**Соглашение 1958 года – Рассмотрение проектов поправок  
к существующим правилам, представленных GRE**

### **Предложение по дополнению 41 к поправкам серии 03 к Правилам № 37 (лампы накаливания)**

#### **Представлено Рабочей группой по вопросам освещения и световой сигнализации\***

*Спецификация PR27/7W/1, таблица, обозначение цоколя изменить следующим образом:*

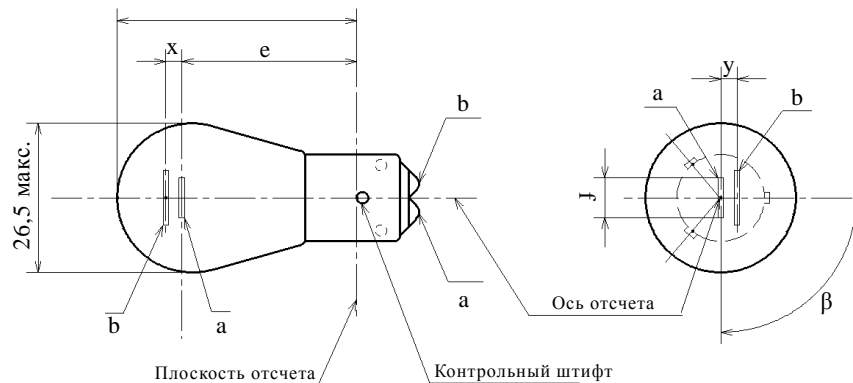
Цоколь WU2.5x16q в соответствии с публикацией МЭК 60061 (сертификация 7004-104D-1)
--

Спецификация PY21/5W/1

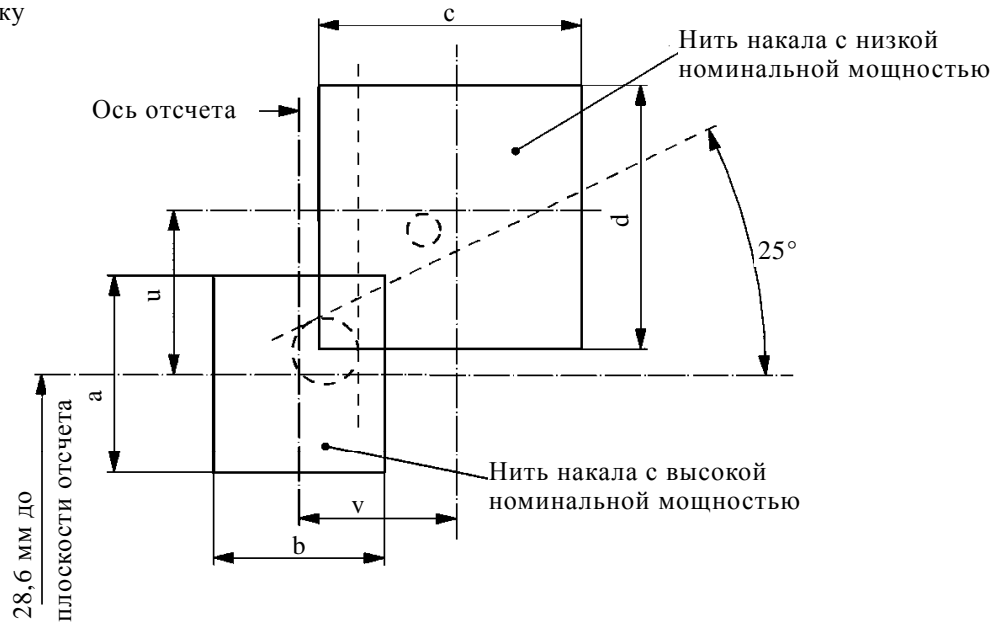
*Включить новые спецификации PY21/5W/1-3 между спецификацией PY21W/1 и спецификацией PY27/7W/1 следующего содержания: (см. последующие страницы)*

Размеры в мм	Лампы накаливания серийного производства <sup>3/</sup>			Эталонная лампа накаливания
	мин.	ном.	макс.	<sup>4/</sup>
e		28,6 <sup>1/</sup>		28,6 ± 0,3
f			7,0	7,0 + 0/- 2
Боковое отклонение <sup>2/</sup>			<sup>1/</sup>	0,3 макс.
x, y		<sup>1/</sup>		2,8 ± 0,3
β	75°	90°	105°	90° ± 5°
Цоколь BA15d-3 (100°/130°) в соответствии с публикацией МЭК 60061 (сертификация 7004-[xxx]-1)				
Электрические и фотометрические характеристики				
Номинальные значения	Вольты	12		12
	Ватты	21	5	21/5
Испытательное напряжение	Вольты	13,5		13,5
Фактические значения	Ватты	26,5 макс.	6,6 макс.	26,5 и 6,6 макс.
	Световой поток	270	21	
	± %	20	20	
Контрольный световой поток при напряжении около 13,5 В				Белый: 440 лм и 35 лм Автожелтый: 270 лм и 21 лм

## Предписания в отношении контрольного экрана

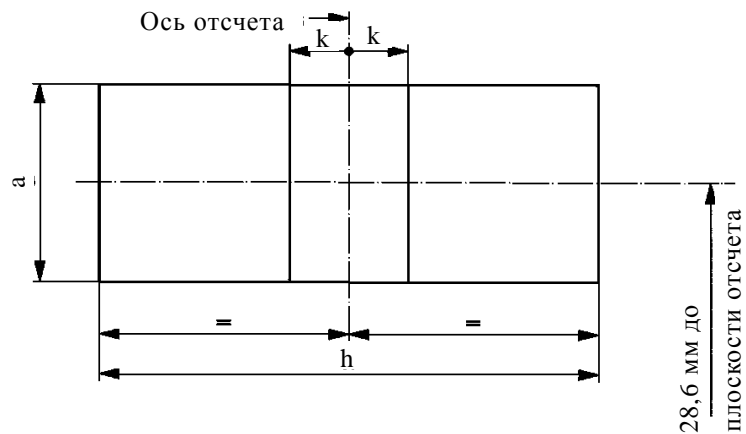
1. Лампа накаливания устанавливается в патроне, который может поворачиваться вокруг своей оси; на этом патроне имеются либо градуированная шкала, либо упоры, установленные в соответствии с допускаемыми пределами углового смещения (например,  $15^\circ$ ). Затем патрон поворачивается таким образом, чтобы на экране, на который проектируется изображение нити накала, был получен вид конца основной нити накала. Вид конца этой нити накала должен быть получен в допустимых пределах углового смещения.

- 2.1 проекция основной нити накала должна располагаться полностью внутри прямоугольника высотой "a" и шириной "b", центр которого совмещается с теоретическим центром нити накала;

- 2.2 проекция вспомогательной нити накала должна располагаться полностью:
    - 2.2.1 внутри прямоугольника шириной "c" и высотой "d", центр которого находится на расстоянии "v" справа от теоретического центра основной нити накала и на расстоянии "u" над ним;

- 2.2.2 над прямой линией, проходящей по касательной к верхнему краю проекции основной нити накала вверх слева направо под углом  $25^\circ$ ;
    - 2.2.3 справа от проекции основной нити накала.

- 3.1 проекция основной нити накала должна располагаться полностью внутри прямоугольника высотой "a" и шириной "h", центр которого совмещается с теоретическим центром нити накала;

- 3.2 центр основной нити накала не должен смещаться относительно оси отсчета на расстояние, превышающее "k";
  - 3.3 центр вспомогательной нити накала не должен смещаться относительно оси отсчета более чем на  $\pm 2$  мм ( $\pm 0,4$  мм для эталонных ламп накаливания).
